**Plateforme logistique VDLP
Implantation sur la zone Actiloire de Beaugency
Impact sur le trafic routier
Que propose VDLP ?**

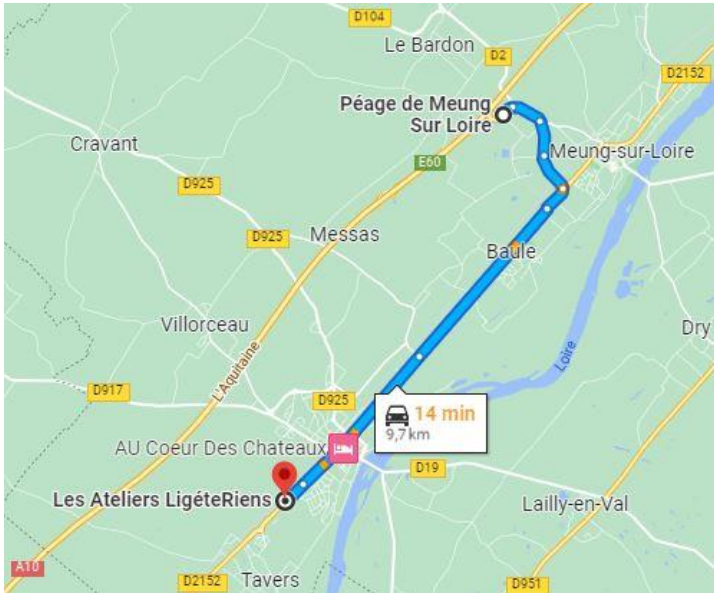
L'étude de trafic est inexistante.

Des poids lourds pourront venir de/rejoindre l'autoroute A10 à Mer, traversant donc la commune de Beaugency.

Cette voirie est loin d'être bien adaptée : longue zone d'habitations (sorties de véhicules, places de stationnement), 5 feux tricolores, 19 passages piétons, etc.

Des poids lourds pourront venir de/rejoindre l'autoroute A10 à Meung-sur-Loire, traversant donc la commune de Baule et donc des zones d'habitations avec 4 passages piétons et un carrefour avec feux tricolores problématique.

17h00

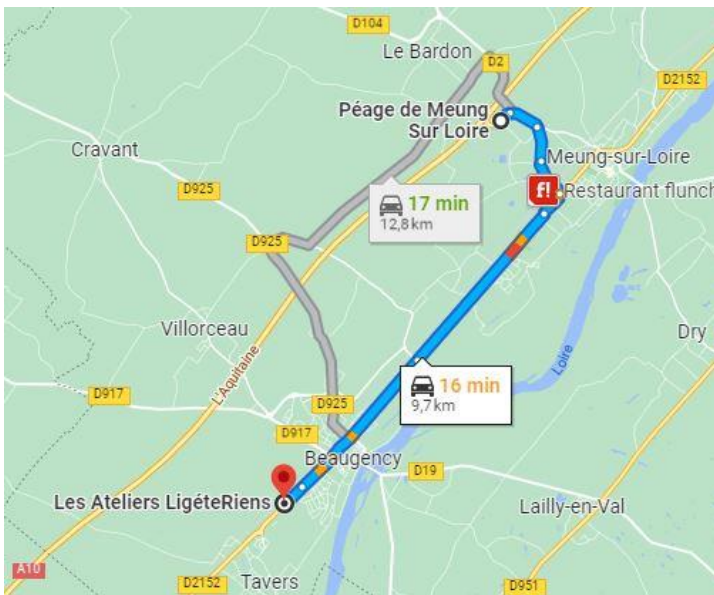
Début de ralentissement pour traverser la commune de Baule.

17h10

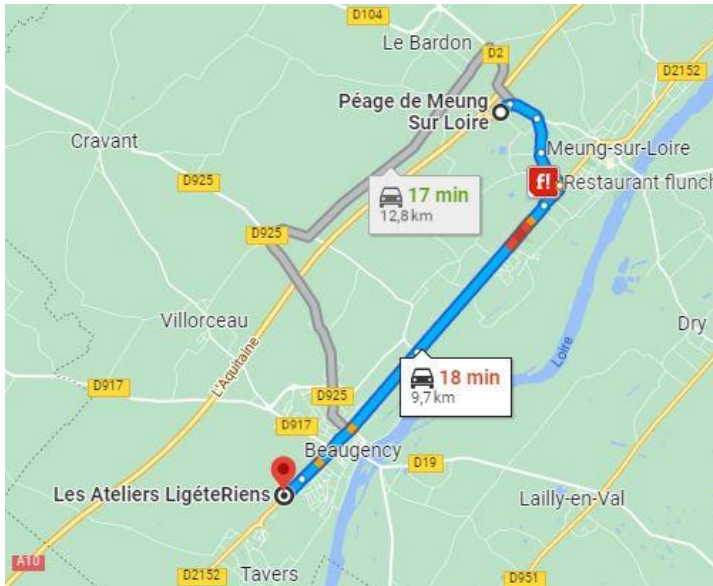
Une petite file de véhicules à l'arrêt se forme au niveau du carrefour D2152/rue Abbé Pasty à Baule.

17h20

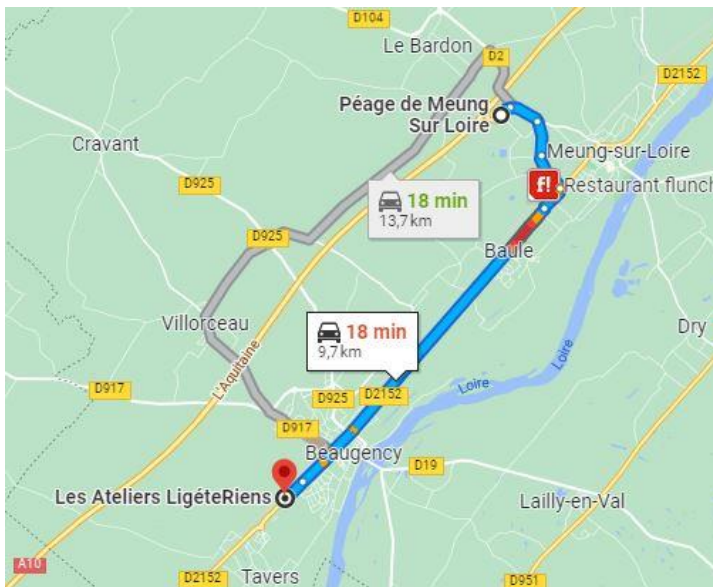
La file de véhicules s'allonge.

Le temps de trajet entre le péage de Meung sur Loire et la sortie de Beaugency est augmenté de 50%

(18 min au lieu de 12 min sur parcours dégagé)

17h30

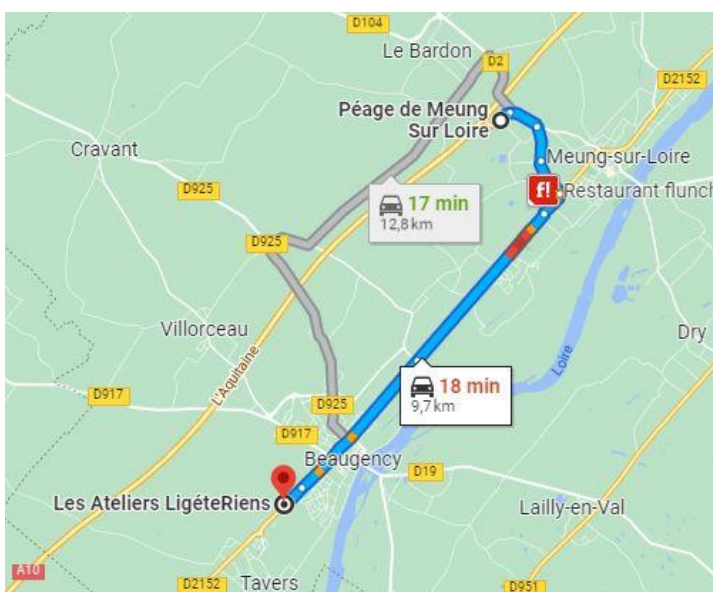
Le bouchon s'étale sur près d'un kilomètre et commence dès la sortie du rond-point de l'Hyper U

17h40

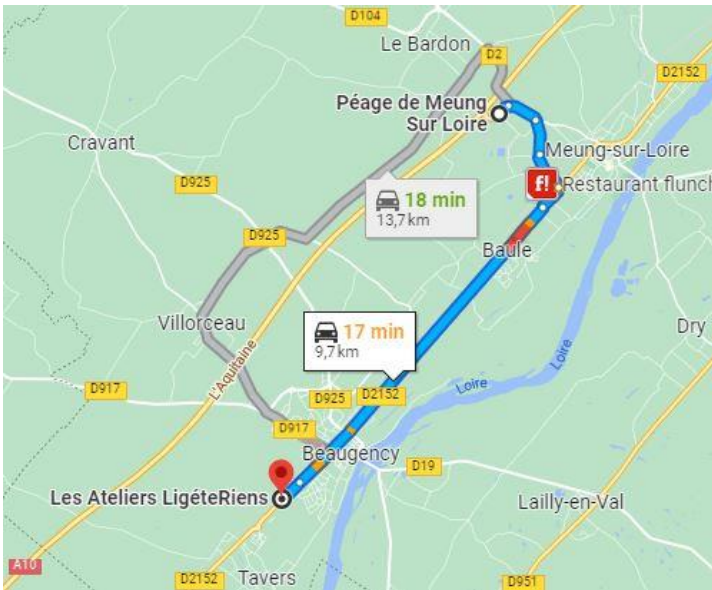
La D2152 est toujours saturée.

17h50

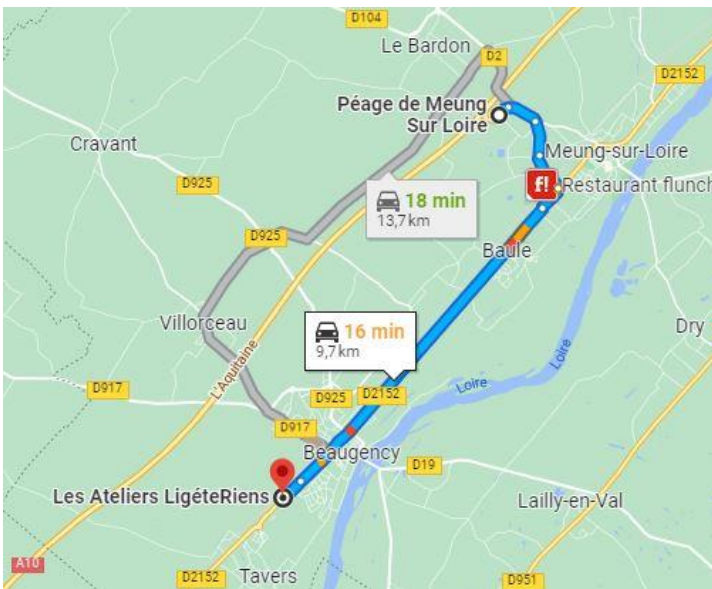
Depuis ½ heure, le trafic est très perturbé, avec des véhicules à l'arrêt.

18h30

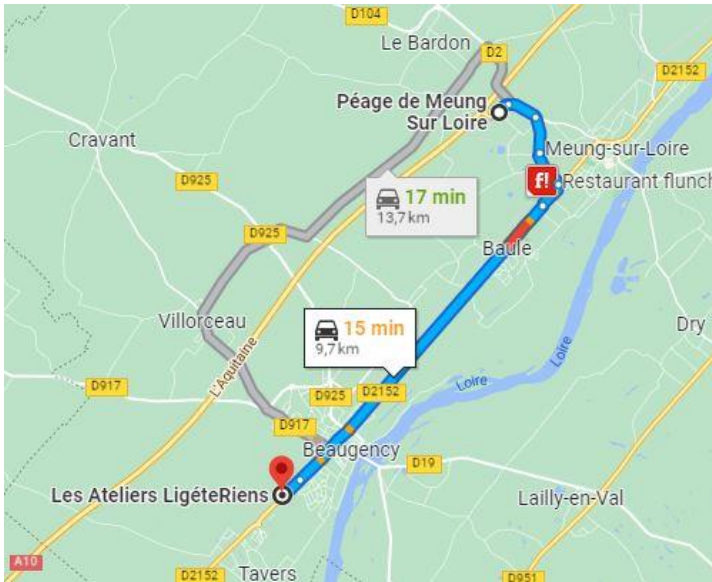
Le trafic continue de s'améliorer mais n'est toujours pas fluide.

19h00

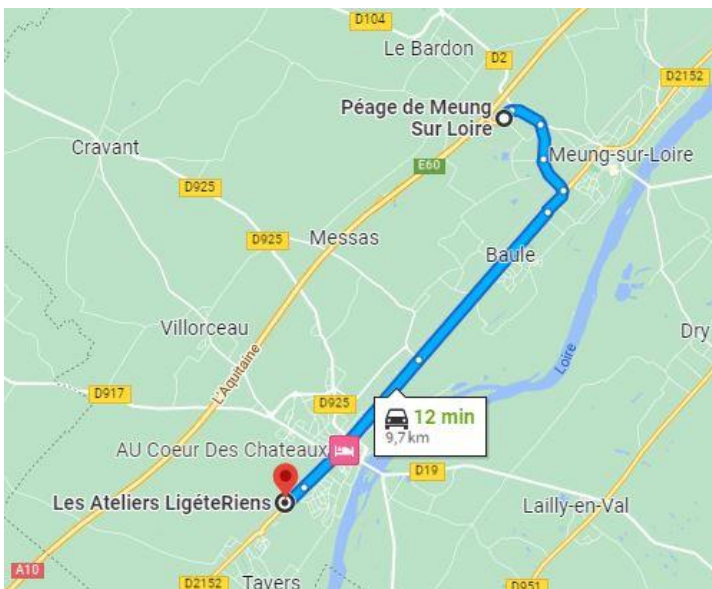
Encore des difficultés alors que la densité de circulation est en principe faible à 19h. Il suffit qu'un véhicule tourne à gauche au carrefour de Baule pour bloquer tous les véhicules qui sont derrière lui.

Le carrefour de Baule avec son feu tricolore est un point noir de la D2152.
